Data prima emissione:	N° e data ultima revisione:	Commessa:	Nome file:
24/02/2014	24/02/2014	1330	1330_D_PD.01.10_R-r00

Impianto eolico da realizzare nel comune di Calice Ligure località Bric Chioggia e Pian dei Corsi

VARIANTE DELLA UBICAZIONE DELL'AEROGENERATORE T1

RELAZIONE DESCRITTIVA

Figura 1. Inquadramento variante (T1b)

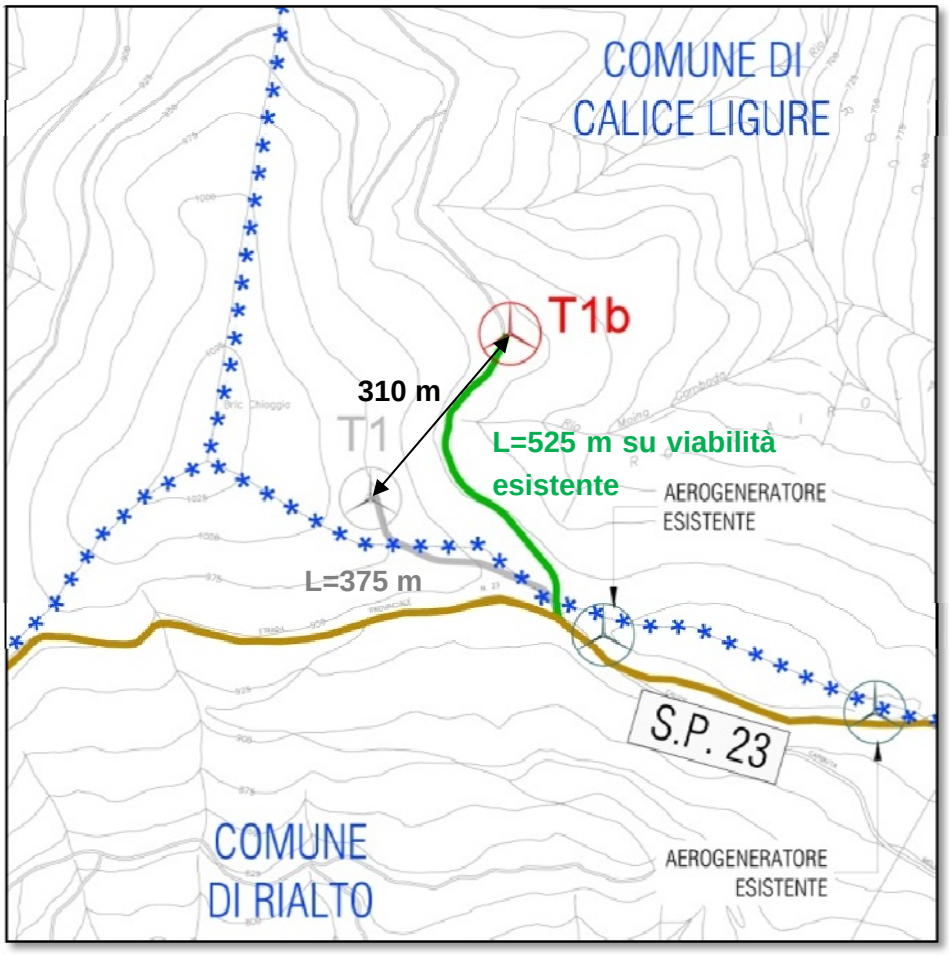
L’oggetto della presente modifica progettuale è lo spostamento, nell’ambito del progetto eolico “Bric Chioggia” da realizzarsi in Comune di Calice Ligure (SV) in località Bric Chioggia e Pian dei Corsi, della turbina denominata T1 ed ubicata nei pressi del Bric Chioggia dalla posizione attuale

alla nuova posizione denominata “T1b” nonché la riduzione della entità delle opere civili necessarie per la installazione dell’aerogeneratore, intese come riduzione della occupazione di suolo della piazzola di cantiere e della viabilità di accesso (per la quale sarà utilizzata solo viabilità esistente) e dei movimenti terra.

Si riporta in Figura 1 l’inquadramento su CTR dove sono rappresentate la soluzioni T1 e T1b con le rispettive piste di accesso che si diramano dalla SP23, dove nel caso della T1b la viabilità è esistente.

La nuova ubicazione della turbina T1b si trova nel lato Nord-Est ai piedi del Bric Chioggia, ad una quota altimetrica pari a circa 907 m s.l.m. e ad una distanza pari a circa 310 m in linea d’aria dalla precedente posizione T1 che si trovava alla quota altimetrica di 975m. La posizione è ubicata in corrispondenza di un’area pianeggiante posta a lato della viabilità esistente che si diparte dalla SP23.

ID TURBINA	Longitudine	Latitudine
T1	1440843	4899785
T1b	1441045	4900022

Figura 2. Piazzola di cantiere e di esercizio T1b

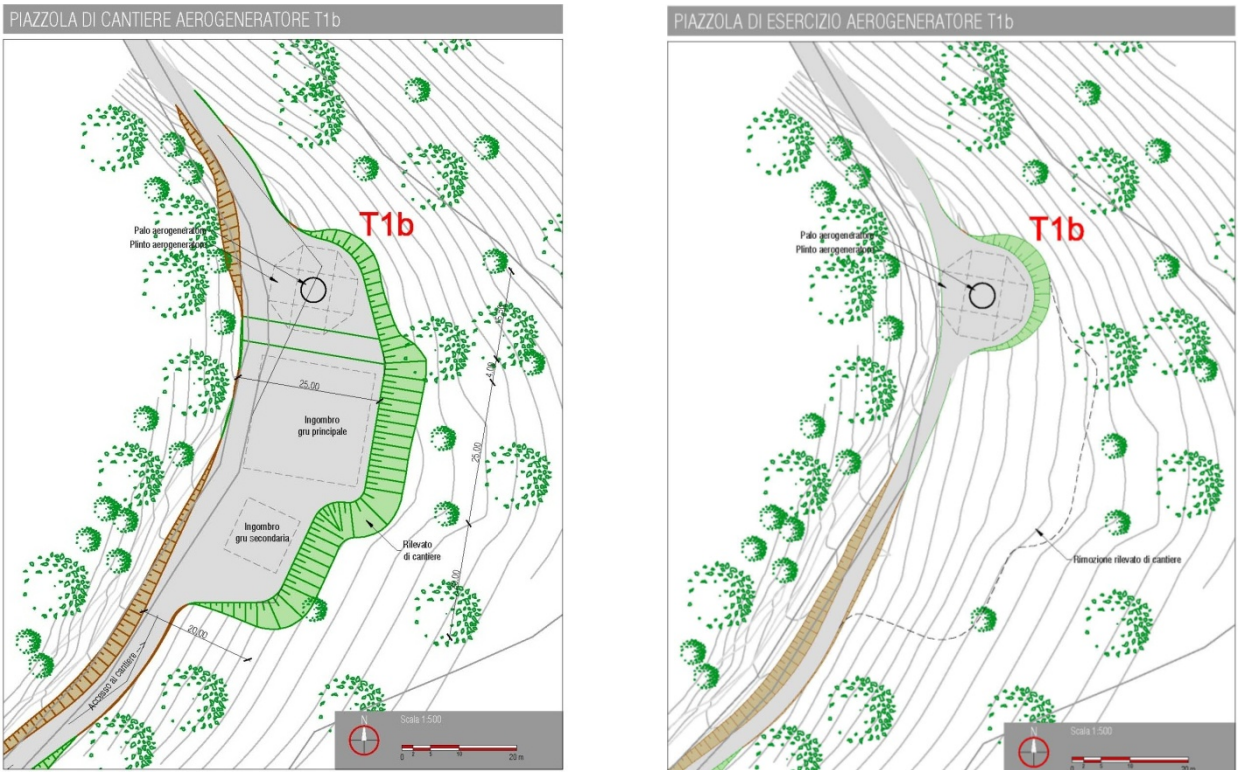
Per il montaggio dell'aerogeneratore sarà necessario predisporre una piazzola di cantiere temporanea di dimensioni adeguate. Per quanto riguarda la sua disposizione, si sfrutterà il più

possibile un allargamento pianeggiante già presente sul lato destro della viabilità, realizzando il piano di montaggio mediante il riporto di materiale a lato valle e prevedendo, qualora si valutasse necessario in fase di cantiere, opere di sostegno del fronte di scarpata con l'utilizzo di micropali.
La scelta di prevedere lo sviluppo della piazzola principalmente in rilevato deriva dalla opportunità di mantenere la quota della base torre pressoché alla stessa quota del terreno attuale, consentendo un migliore inserimento paesaggistico dell'aerogeneratore una volta terminati i ripristini e la minimizzazione degli interventi sulla pista di accesso esistente.
La sagoma della piazzola di cantiere è stata studiata specificatamente per il sito in esame al fine di ridurne al minimo indispensabile le dimensioni utili per l'ubicazione della gru principale, della gru secondaria e per le attività logistiche di cantiere in fase di montaggio, optando inoltre per una installazione dell'aerogeneratore in modalità "just in time", ovvero con il montaggio di ogni singolo componente appena arriva con il camion senza la previsione dello stoccaggio in piazzola.

La lunghezza della piazzola di cantiere è pari a circa 70 m per una larghezza media pari a circa 30 m, da cui risulta un'area di occupazione pari a circa 2200 mq comprensiva della sede della viabilità esistente che si andrà a sfruttare come parte utile della piazzola stessa e comprensiva delle occupazione planimetrica della scarpata lato valle che si verrà a creare.
Ad installazione ultimata si prevede la riduzione delle dimensioni della piazzola a quelle utili per l'esercizio dell'impianto e per le attività di ordinaria manutenzione, pari a circa 250 mq, al fine di riportare lo stato dei luoghi quanto più possibile simile a quello ante operam.

Si riporta in Figura 2 la rappresentazione in pianta delle opere in fase di cantiere ed in fase di esercizio dopo i ripristini.

Figura 3. Comparazione aree occupazione in fase di cantiere ante (T1) e post variante (T1b)

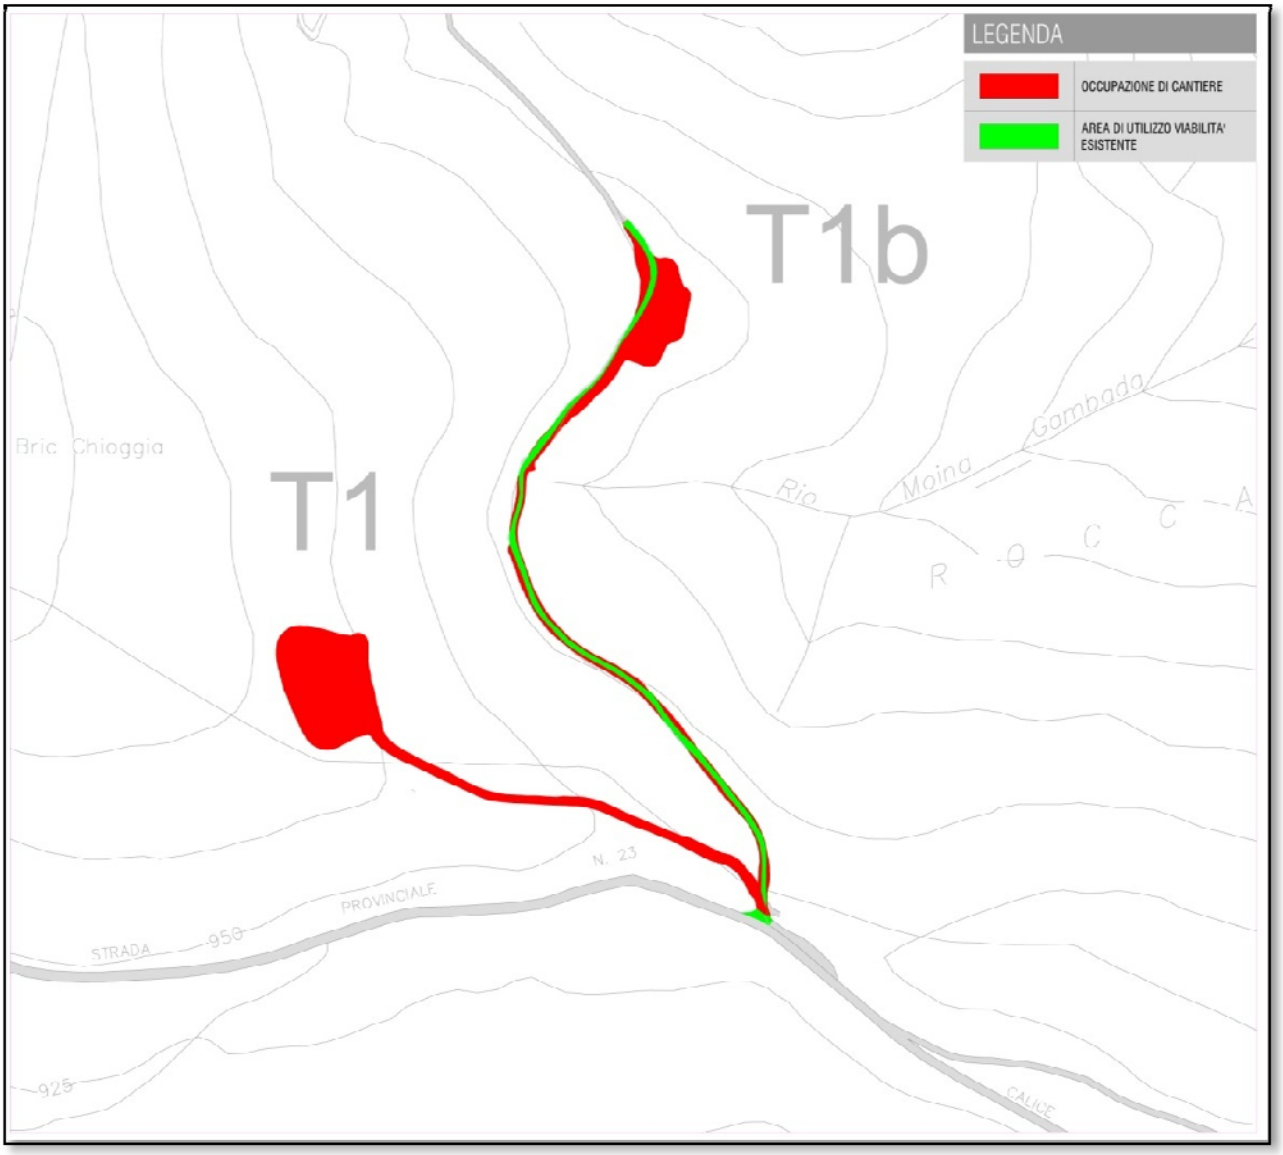
Nella fase di cantiere si ha che le occupazioni di nuovo suolo dovute alla realizzazione della piazzola e della viabilità di accesso sono per la T1 pari a circa **5.702 mq** e per la T1b pari a circa **3.475 mq**. Quest'ultima occupazione è data dalla differenza tra la totale occupazione delle opere, pari a **5.122 mq**, e la parte di pista di accesso sovrapposta alla viabilità esistente, pari a **1.647 mq**, tale sovrapposizione è rappresentata in colore verde in Figura 3.

Si noti che l'occupazione totale relativa alla T1b (prima della sottrazione dell'area sovrapposta alla viabilità esistente), corrispondente ad un'area pari a **5.122 mq**, risulterebbe di per sé già inferiore a quella della T1. Questo risultato è dovuto alla riduzione delle dimensioni della piazzola di cantiere intervenuta in sede di variante, ottenuta grazie al suo ridimensionamento ed alla minimizzazione della occupazione delle scarpate (che vengono a formarsi a causa dei movimenti terra) sia in

corrispondenza della piazzola grazie alla minore acclività del sito che lungo il tracciato della pista di accesso, le quali risultano notevolmente diminuite nel caso della T1b nonostante la maggiore lunghezza del tracciato, grazie allo sfruttamento della sede stradale esistente.
Si riportano in Tabella 2 ed in Figura 3 le rappresentazioni numerica e grafica delle occupazioni in fase di cantiere.

AREA DI OCCUPAZIONE T1 E T1b - FASE DI CANTIERE			
		T1	T1b
Totale (Pista + Piazzola)	OCCUPAZIONE TOTALE [mq]	5702	5122
	UTILIZZO VIABILITA' ESISTENTE [mq]	0	1647
	OCCUPAZIONE NUOVA [mq]	**5702**	**3475**

Figura 4. Comparazione aree di occupazione in fase di esercizio ante (T1) e post variante (T1b)

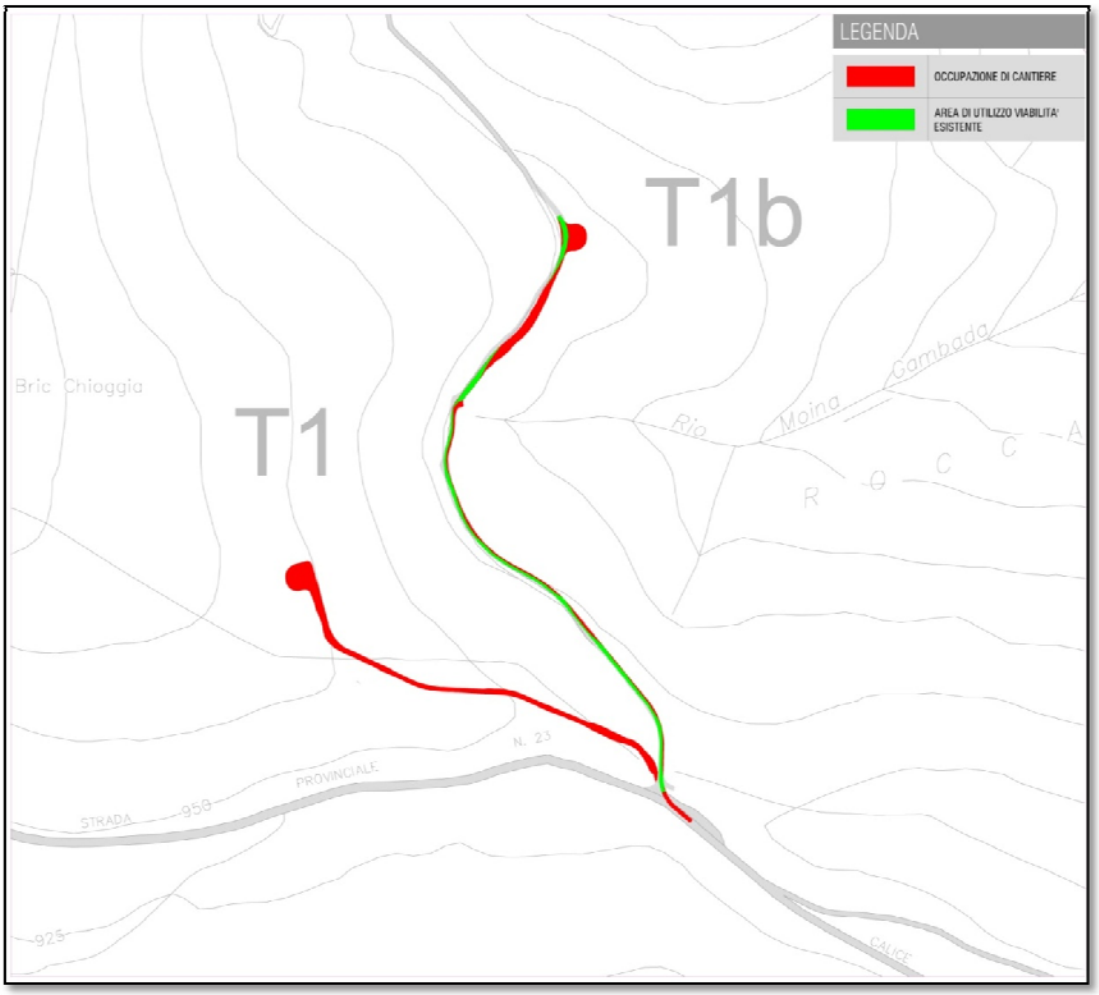
Nella fase di esercizio, ovvero dopo la riduzione delle dimensioni pista di accesso e della piazzola, la nuova occupazione per la T1 risulta pari a circa **1.469 mq** mentre per la T1b risulta pari a circa **585 mq** in quanto si considera che il tracciato ripristinato vada a sostituire quella che è la viabilità esistente per una misura pari a **1.738 mq**. Si riporta in Tabella 3 ed in Figura 4 le rappresentazioni numeriche e grafiche delle occupazioni in fase di esercizio.

AREA DI OCCUPAZIONE T1 E T1b - POST RIPRISTINI			
		T1	T1b
Totale (Pista + Piazzola)	OCCUPAZIONE TOTALE [mq]	1469	2323
	UTILIZZO VIABILITA' ESISTENTE [mq]	0	1738
	OCCUPAZIONE NUOVA [mq]	**1469**	**585**

Figura 5. Sezione tipo del cavidotto su strada sterrata

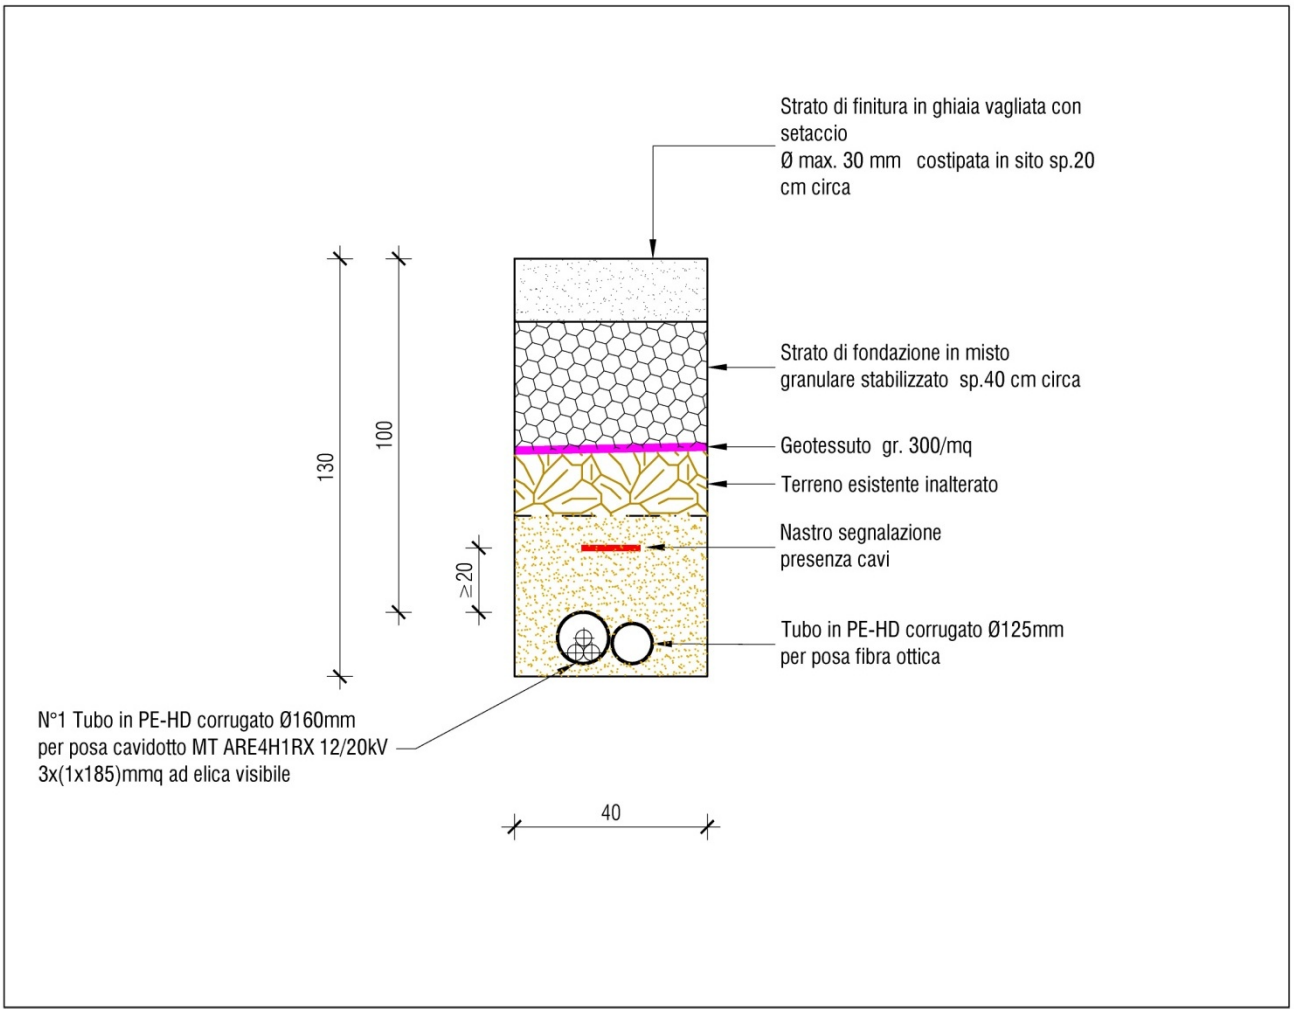
Il cavidotto di collegamento alla rete elettrica seguirà il tratto di viabilità di accesso e sarà interrato alla profondità di almeno 1 m. Si riporta in Figura 5 la sezione tipo su strada sterrata che resta invariata rispetto a quella ante variante.

CODICE ELABORATO: **PP.02.02**

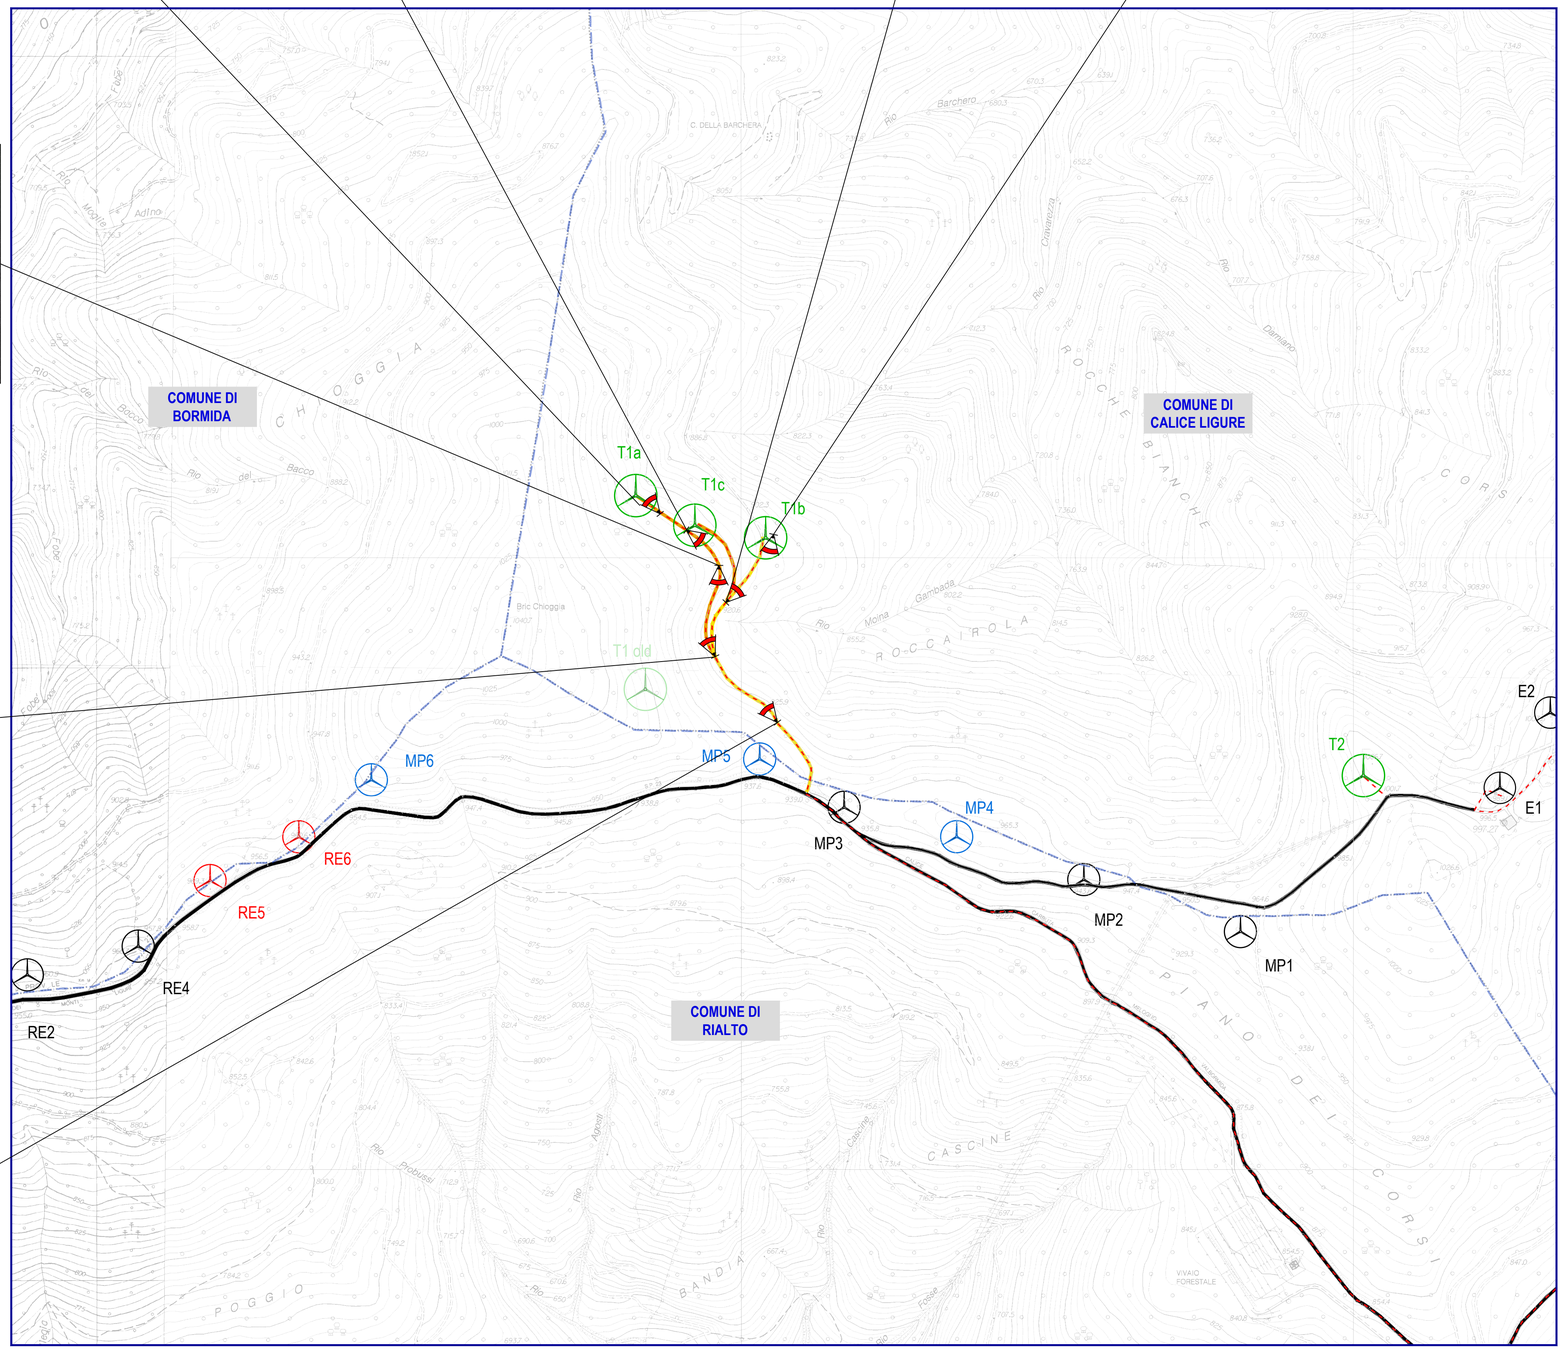
Le ipotesi valutate sono state evidenziate nella tavola PP.02.02 in allegato. In tale tavola sono riportate anche le posizioni occupate sul crinale di Pian dei Corsi, nei comuni di Bormida, Rialto e Calice Ligure, rispettivamente da aerogeneratori della società Ligure Eolica (erroneamente riportata in cartografia con il nome del suo amministratore "Relini"), Marcopolo, ed Elettrostudio Energia. Le tre società, oltre ad esercire gli impianti esistenti, hanno fatto richiesta per l'autorizzazione di aerogeneratori aggiuntivi in tempi pressoché coincidenti, ed hanno compiuto lo sforzo di coordinare (come correttamente evidenziato in DGR 1660) il posizionamento dei rispettivi aerogeneratori, nell'intento di minimizzare sia perdite di producibilità per mutua interferenza, sia gli impatti ambientali aggiuntivi causati da progettazioni non armonizzate tra loro.

Le tre ipotesi alternative valutate T1a, T1b e T1c, sono accomunate dalla raggiungibilità attraverso una pista secondaria esistente e ben individuabile, riportata anche su cartografia CTR 1:5000, che si distacca dalla SP23 in prossimità dell'aerogeneratore esistente MP3 di Marcopolo e si inoltra nel bosco lungo una direzione Nord-NordOvest seguendo il contorno di fondovalle del Bric Chioggia ad una quota di circa 920 m s.l.m. Tutte le tre posizioni sono raggiungibili dopo aver percorso, partendo dalla SP23, un primo tratto di pista di circa 300m. Da qui si possono valutare le tre differenti ubicazioni alternative:

Pro: si utilizza solo ed esclusivamente la viabilità esistente, ci si allontana ancor di più dal culmine del Bric Chioggia, non si ha alcuna necessità di tracciare nuove piste di accesso, la morfologia quasi planare del terreno è tale da rendere minime le modifiche alla morfologia dei luoghi per la costruzione della piazzola di cantiere che sarebbe comunque adiacente alla pista esistente. Verrebbero altresì minimizzati gli interventi successivi alla cantierazione per il ripristino del profilo originario. Lo scavo per la posa del cavidotto avverrebbe anch'esso in fregio alla viabilità esistente. Trascurabile l'entità dei disboscamenti.

Contro: La collocazione lungo la pista a contorno del fondovalle del "Bric Chioggia" è la più sfavorevole dal punto di vista delle previsioni di producibilità, sia in funzione della quota altimetrica (la più bassa tra le ipotesi vagliate) sia in funzione dell'effetto di schermo che i crinali delle alture circostanti operano sulle direttrici prevalenti dei venti.
